工程指示 / 要求簡箋 ENGINEER INSTRUCTIONS(E.I.)

工程指示編號:	EI- 6958	修改版本:	-
	HK- 2584		
工程編號:	J 856	工程名稱:	天榮站
收件人:	生統 / Maggie	發件人:	Jingo
工程項目:	佛沙窗後裝窗做impact test	日期:	08/11/2023

EGL-1B FOR 3/F

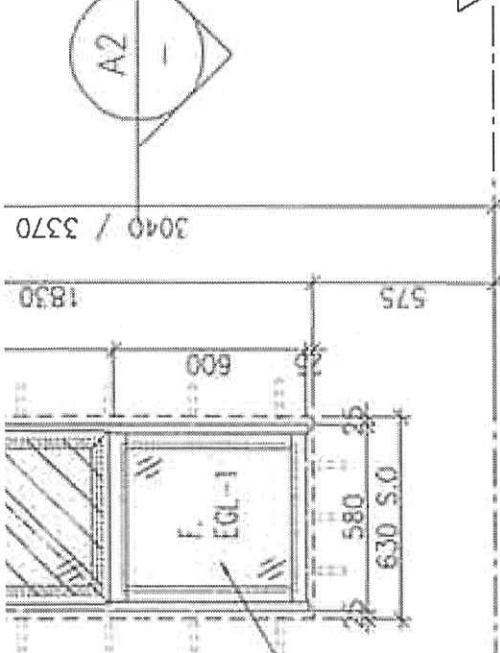
Can resist imposed loads for
 10mm thick acid-etched tempered
 glass? Provide impact
 test report particular to this
 project.

內容:
按顧問要求要做impact test, 規範按BS6206, 玻璃 10mm thk crystal grey acid etched tempered glass
完成後提交工程部作記錄及呈交
附件為顧問意見
